**Conseil Economique  
et Social**

TRANS/WP.29/695  
9 décembre 1999

PROJET DE COMPLÉMENT 1 A LA SERIE 02 D'AMENDEMENTS  
AU RÈGLEMENT No 26

(Saillies extérieures)

Figure 1 "

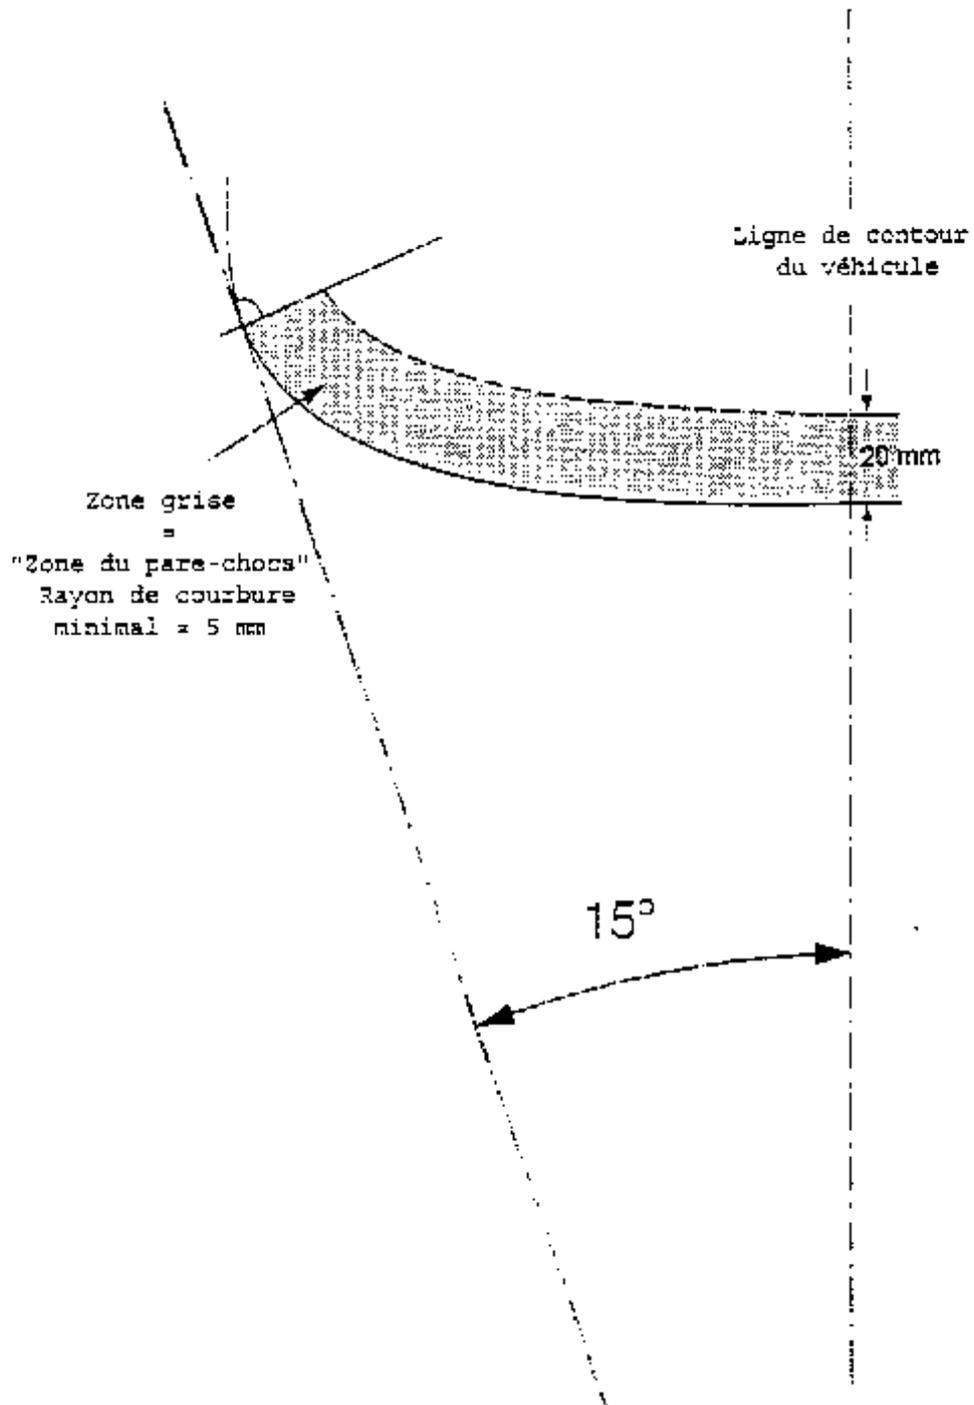
Paragraphe 6.5.2, modifier comme suit (y compris la nouvelle figure 1):

"6.5.2 Si la ligne du pare-chocs qui correspond au contour extérieur de la voiture en projection verticale passe par une surface rigide, cette surface doit avoir un rayon de courbure minimal de 5 mm en tous ses points situés à moins de 20 mm du contour extérieur, et un rayon de courbure minimal de 2,5 mm dans tous les autres cas. La présente disposition s'applique à la partie de la zone, de la ligne de contour jusqu'à 20 mm à l'intérieur, située entre et en avant (ou en arrière dans le cas du pare-chocs arrière) de points tangentiels à la ligne de contour de deux plans verticaux formant chacun avec le plan de symétrie longitudinal du véhicule un angle de 15° (voir fig. 1).
